東京電力福島第一原子力発電所における
事故の分析に係る検討会
第22回会合

「東京電力福島第一原子力発電所事故の調査・分析に係る中間取りまとめ」
(2021年3月5日) に関する見解等について (回答)

「『東京電力福島第一原子力発電所事故の調査・分析に係る中間取りまとめ』
(2021年3月5日)に関する見解等について(依頼)」に対する回答に係る
対応について (回答)

【中間取りまとめに関する見解等(回答)及び追加確認事項への回答(東北電力株式会社)】

(5) - 1 ③関係

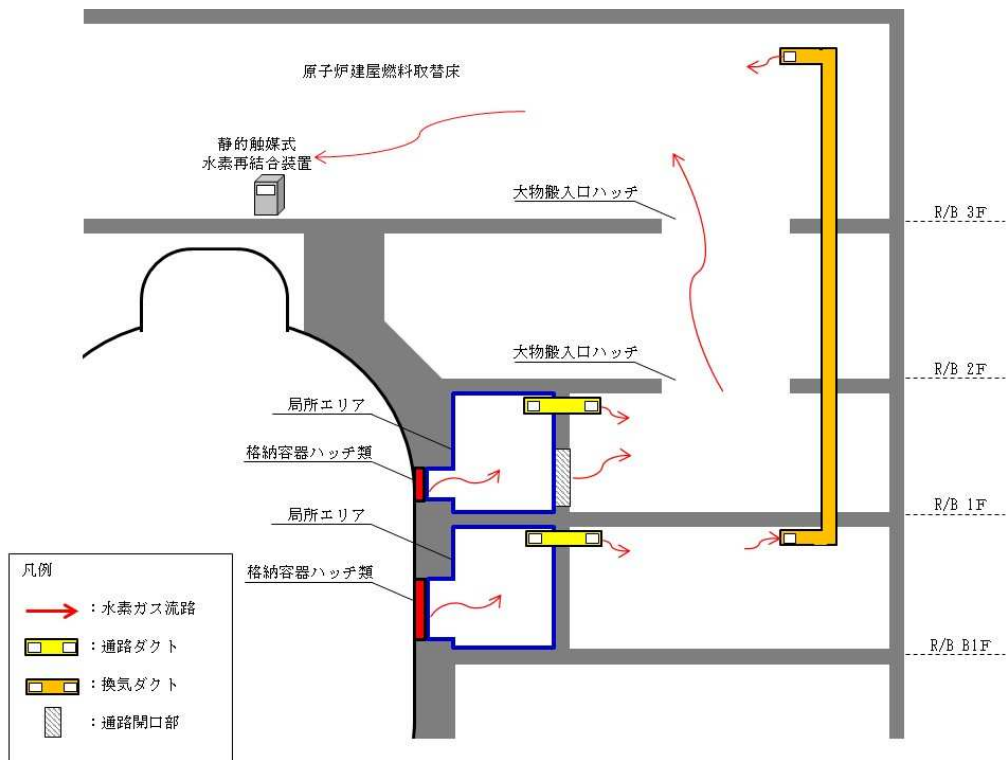
(ア)オペレーションフロア以外のフロア（下階）の水素滞留対策をとるべきではないか。

以下のとおり、原子炉建屋原子炉棟については下層階の水素滞留対策を実施している。

図-3 耐圧強化ベント系(概念図)

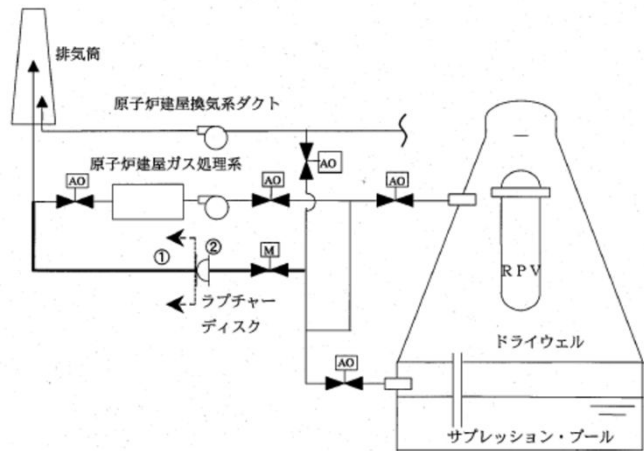
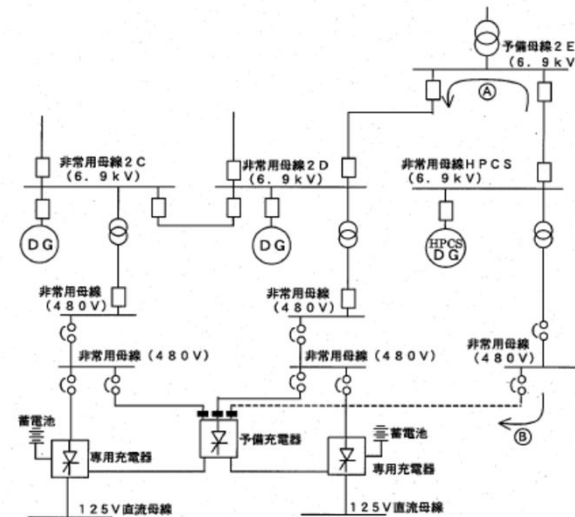
残留熱除去系の故障機器の復旧手順の整備	PCVの過圧破損までの時間余裕の間に、残留熱除去系の故障箇所の同定及び復旧作業を行い、残留熱除去系によるPCV除熱機能の回復を行う。
			耐圧強化ベント系によるPCV除熱対策の整備(図-3)	PCV内からの除熱機能が喪失した場合でも、耐圧強化ベント系によりPCVから蒸気を放出し除熱することで、PCVの過圧破損を防止する。
5	常用電源・非常用電源の供給機能が喪失し、電源に依存するが従属的に機能喪失することにより、炉心損傷やPCV破損に至る事象	プラント内での電源融通や非常用電源設備の復旧により、電源供給能力の向上を行う。	高圧炉心スプレイ系ディーゼル発電機からの他区分設備への電源融通対策の整備(図-4)	外部電源及び非常用ディーゼル発電機による電源供給機能が喪失した場合に、高圧炉心スプレイ系ディーゼル発電機から非常用母線や直流母線へ電源融通することで、必要な機器に電源を供給する。
			非常用ディーゼル発電機の故障機器の復旧手順の整備	非常用ディーゼル発電機の故障箇所の同定及び復旧作業を行い、電源供給機能の回復を行う。
